Advies Monumenten

Bammer : 5.1.2e : 5.1.2e
Dossiernummer : GRN-00023555
Adviseur : 5.1.2e : 5.1.2e
Datum advies : 9 oktober 2025
Adres : Hereweg 61
Aanvrager : Handhaving VTH
Monumentale status : GM met mon.nr. 101075
Datum indiening : 4 september 2025
Betreft : Kunstwerk op gevel gemeentelijk monument zonder vergunning
CRK : Ja (CRK d.d. 24 september 2025)

Samenvatting: Niet akkoord, zie advies.

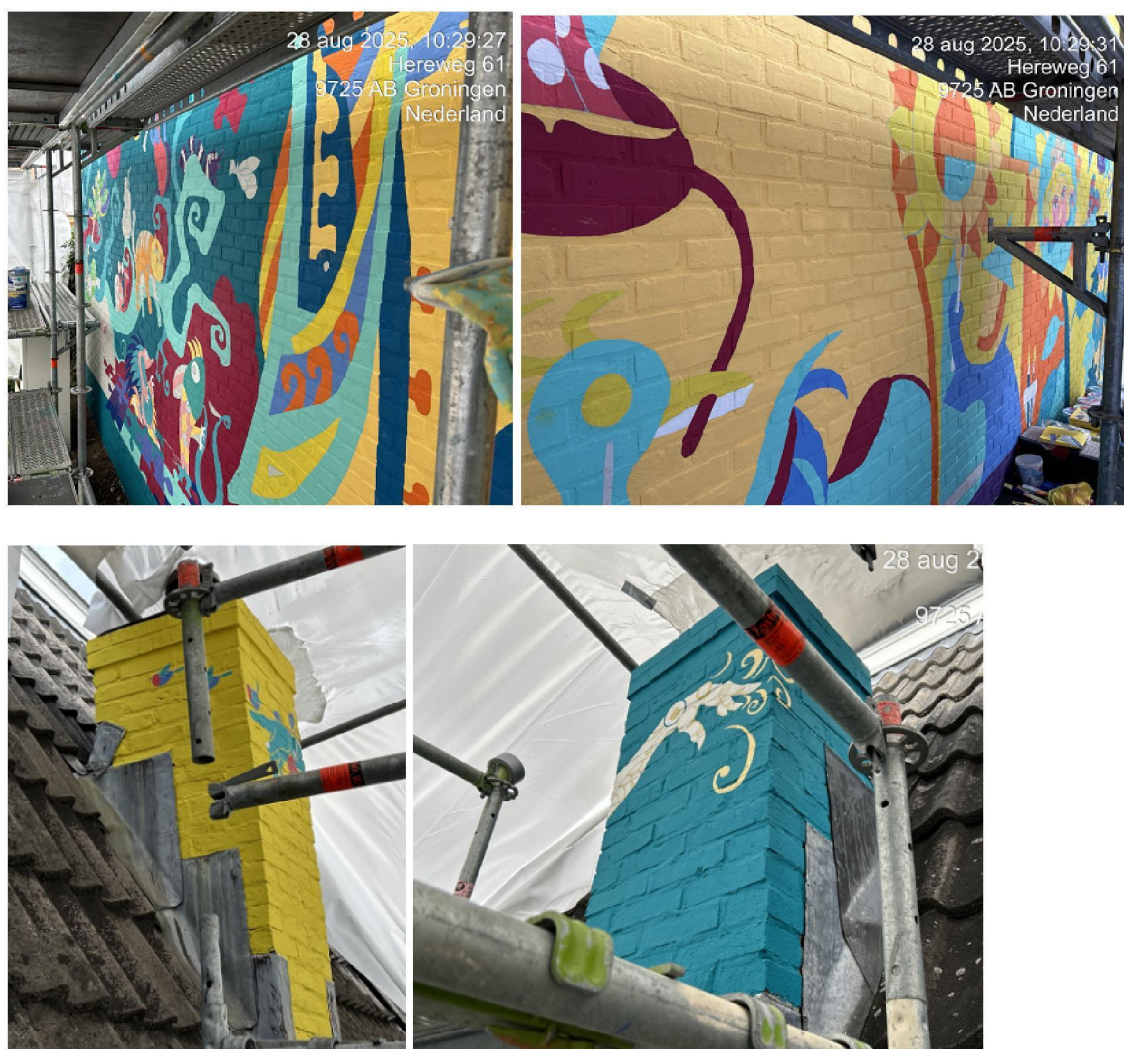
Met betrekking tot het aanbrengen van muurschildering over de gehele zijgevel en schoorstenen van het gemeentelijk monument aan de Hereweg 61 adviseren wij **negatief**.

Deze grote, kleurrijke muurschildering beslaat de gehele zijgevel en schoorstenen. Door haar omvang, kleurgebruik en expressieve karakter is het kunstwerk op zeer dominante wijze aanwezig. Hierdoor overschaduwt deze schildering de waarden van het monument op een wijze waardoor deze wordt ontsierd. De schildering voldoet daarom niet aan de basisvoorwaarden die worden gesteld aan toevoegingen aan monumentale objecten, namelijk: reversibiliteit, respect voor de bestaande waarden en inpassing binnen het historische karakter van het pand en de omgeving.

Naast de ontsierende overwegingen zijn er ook belangrijke bouwtechnische bezwaren tegen de muurschildering. Voor het schilderen van monumenten wordt een verf met een dampdoorlatendheidsklasse V1 aangeraden om mogelijke gevolgschade door vocht te beperken.

Er is aangegeven dat er voor deze muurschildering 6 lagen Sigmaverf met een dampdoorlatendheidsklasse V2 zijn aangebracht. Kijkende naar de echte waarde is dat is met 6 lagen dampdicht te noemen. Dit leidt vrijwel onvermijdelijk tot schade aan metselwerk en voegen, verslechtering van het binnenklimaat, en verlies van historische materialen.

Deze muurschildering dient van het pand verwijderd te worden.

Aan het verwijderen van de muurschildering zijn de volgende voorwaarden verbonden:

- De (verwijder)werkzaamheden mogen geen schade aanbrengen aan het monument;
- Er dient te worden onderzocht op welke wijze deze muurschildering kan worden verwijderd;
- De werkzaamheden dienen door een gespecialiseerd bedrijf te worden uitgevoerd;
- Er dient een duidelijke werkbeschrijving van de werkzaamheden te worden overlegd, waarbij de diverse mogelijkheden zijn toegelicht;
- De start van de (verwijder)werkzaamheden dient vooraf te worden gemeld aan de monumenten bouwinspecteur van de gemeente, zodat in overleg een proefstuk ter monsterring opgezet kan worden;
- Definitieve keuzes vinden plaats in gezamenlijkheid met de belanghebbende partijen en in overleg met de bouwinspecteur en de restauratiedeskundige van de vakgroep Erfgoed.
